改善箇所説明図

注：□ は改善箇所を示す。（図はエリーゼRの例で説明）

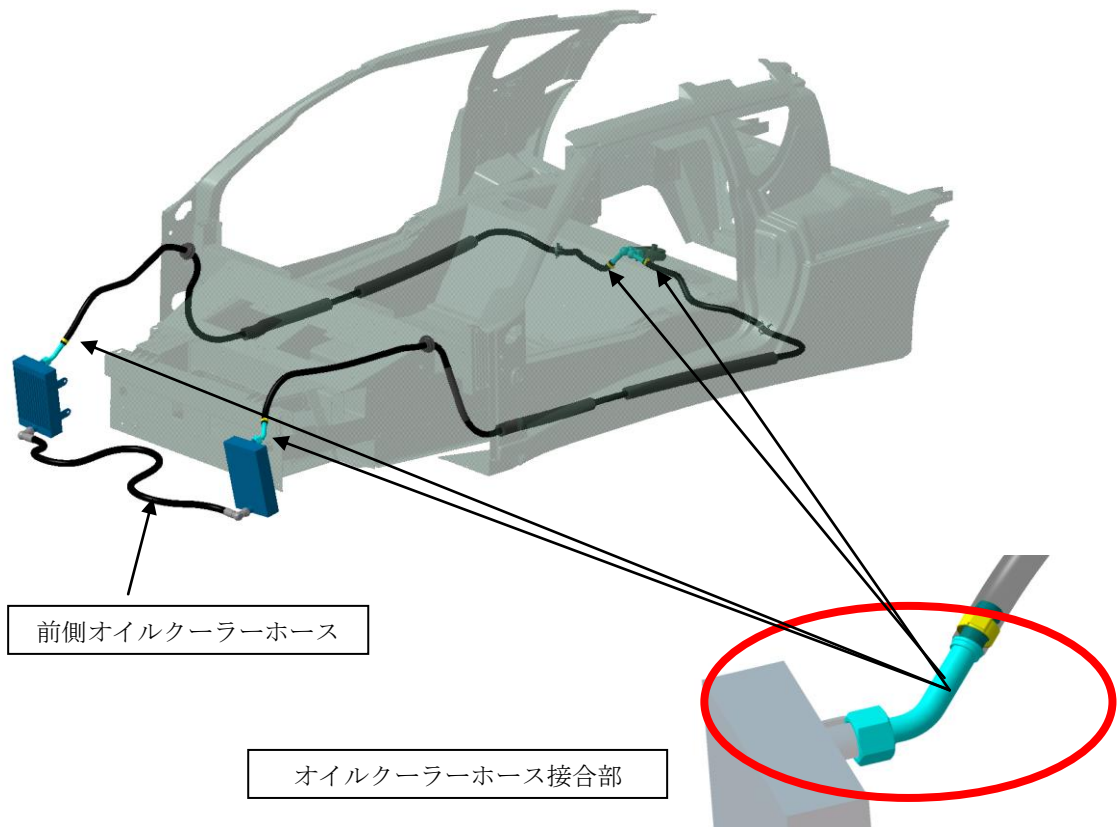
基準不適合発生箇所

エンジンのオイルクーラーホース接続部分の設計が不適切なため、当該接続が緩み、エンジンオイルが漏れるものがある。そのため、エンジンが損傷したり、漏れたエンジンオイルが高温部分に付着して出火する恐れがある。

改善措置の内容

- ① オイルクーラーホースを対策品に交換する。
 - ② 前側のオイルクーラーホースを対策品に交換し、その他オイルクーラーホースについては、接続部分を変更する。
- ①②とも、エンジンオイル漏れがある場合は、清掃し必要に応じてエンジンオイルを補充する。

識別：エンジンルーム内、車体左側バックステー側面に白色のペイントを塗布する。
